监理工程师通知单

工程名称：蒋巷镇三洞湖 75MW 渔光互补光伏发电项目

编号：CZZH-DQ-B002-006

事由：关于光伏组件摆放存在的质量问题

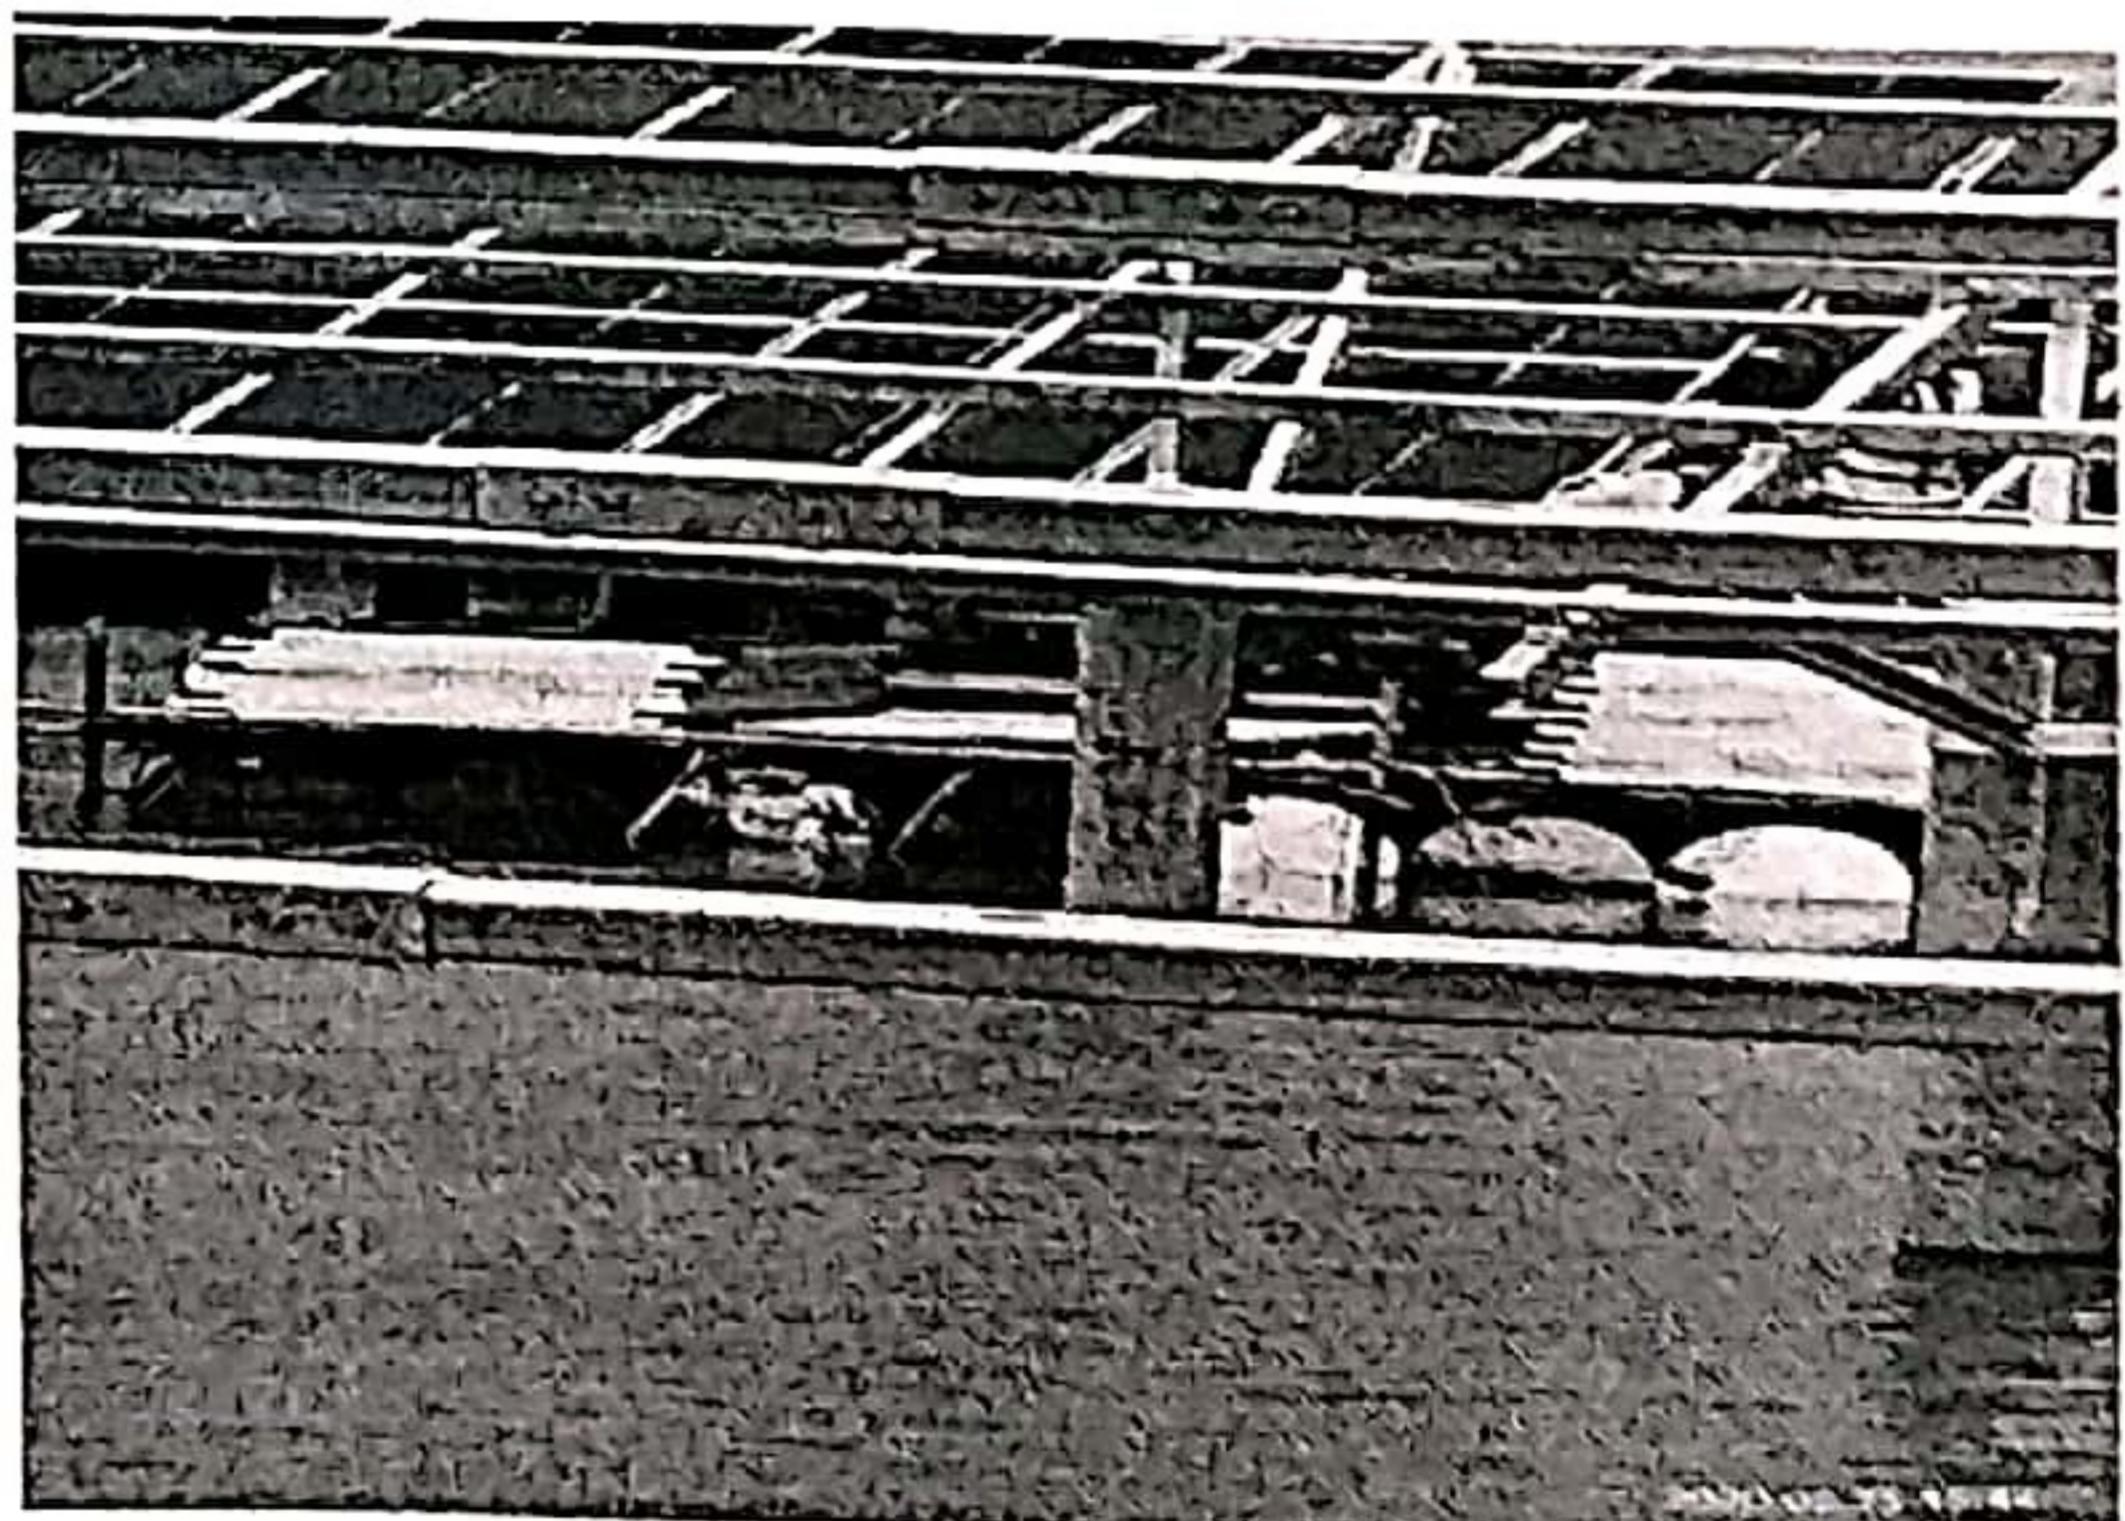
08月25日因起风造成A2区的光伏组件发生翻转现象使得部分组件易造成隐裂现象，直接影响到后续发电，你单位在部分区组件摆放未使用托盘，未达到施工要求。

- 1、及时对不符合要求的相关部位进行整改；
- 2、加强对工人的技术交底工作，严格按照规范组织施工；
- 3、对组件没按要求摆放的进行整改。
- 4、对已出现的问题及时组织相关人员进行整改，整改后报监理部复查。
